Midelfarts veg, gnr/bnr 97/1106, tilbakemelding etter oppstartsmøte

Anbefaling om oppstart av privat reguleringsplanarbeid

Adresse	Midelfarts veg	Gnr/bnr 97/1106
Planens navn/planident	Midelfarts veg, gnr/bnr 97/1106	r20260004
Mottatt planinitiativ	29.10.2025	
Oppstartsmøte	21.01.2026

Illustrasjon viser foreslått situasjonsplan (blokk B1 og B2) og skisse for parkerings sokkel

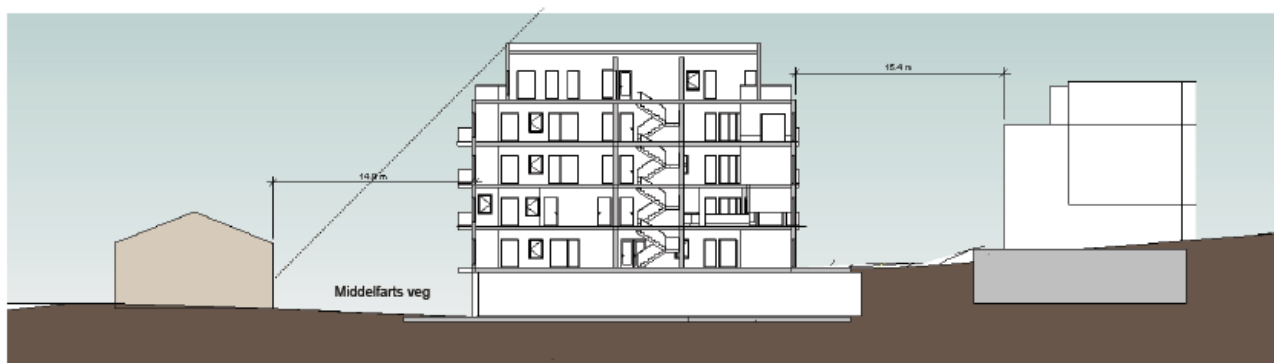
Byplankontoret vurderer at den foreslåtte utnyttingsgraden på 170–180 % BRA er for høy for denne tomten. Vi er bekymret for at fokuset på høy utnyttelse går på bekostning av boligkvalitet, reelle uteoppholdsarealer på bakkeplan og en nødvendig tilpasning til det skrånende terrenget. Slik planinitiativet foreligger, fremstår volumoppbyggingen som for massiv i forhold til omgivelsene. Vi ser derfor behov for en omarbeiding av hovedgrepet, der utnyttelsen balanseres bedre mot de faglige rådene vi gir for videreutvikling.

Vi ser at planforslaget søker å knytte seg til den eksisterende blokkbebyggelsen på Munkvoll, men vurderer samtidig at denne typologien ikke fungerer som den nødvendige overgangen til planområdets øvrige omgivelser. Byplankontoret vurderer at foreslåtte volum og høyder på 5 til 6 etasjer (pluss parkeringssokkel) fremstår som dominerende og skaper et for stort skalabrudd mot omgivelsene. Slik prosjektet er skissert, vil bebyggelsen oppleves som ett stort, sammenhengende bygg, der sokkelen forsterker det massive uttrykket.

For å sikre en bedre stedstilpasning og redusere skyggevirkingen for naboer – særlig i øst og nord– må både høyder og fotavtrykk justeres ned. Vi vurderer at høydene må reduseres og tilpasses slik at bebyggelsen trappes mer naturlig ned med terrenget mot vest. Det er nødvendig at prosjektet underordner seg landskapets skala, fremfor å konkurrere med det karakteristiske høydedraget og bebyggelsen på Munkvoll gård. Både høyde og plassering må vurderes samlet for å sikre gode solforhold på egne uterom og ivareta bokvalitet i nabolaget.

Den nordligste blokka ligger i dag nærmere nabogrensen enn 4 meter, og vi ber om at denne avstanden økes for å sikre god stedstilpasning og tilstrekkelig rom for snarvei-tråkket.

Kartutsnitt fra KPA som viser Midelfarts veg markert i rødt, i byggesone 2.

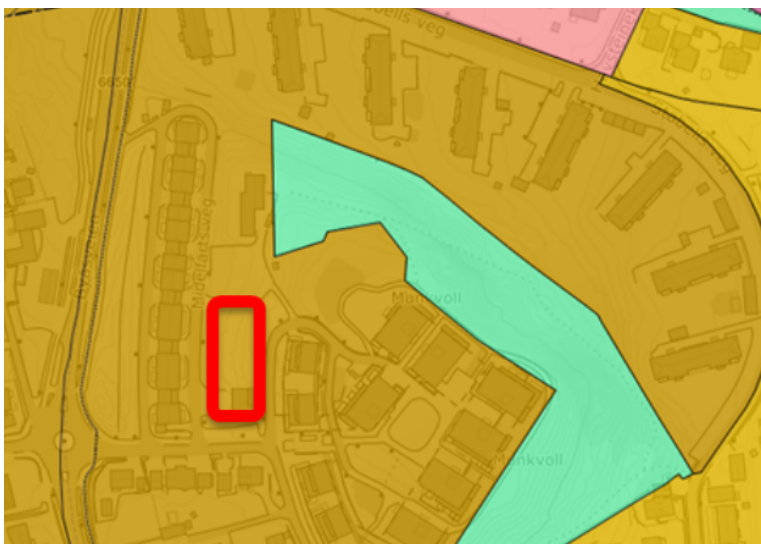
Vi vurderer at en utnyttelse på 170 – 180% BRA foreløpig fremstår som utfordrende å forene med kravene til bokkvalitet og tilstrekkelig uteoppholdsareal i KPA. En slik tetthet er betinget av at prosjektet samtidig ivaretas stedets kvaliteter og særpreg, inkludert de kulturhistoriske verdiene knyttet til Munkvoll gård. Slik planinitiativet foreligger nå, mener vi at balansen mellom den foreslåtte tettheten og de nødvendige kvalitetskravene må bearbeides videre for å sikre et godt
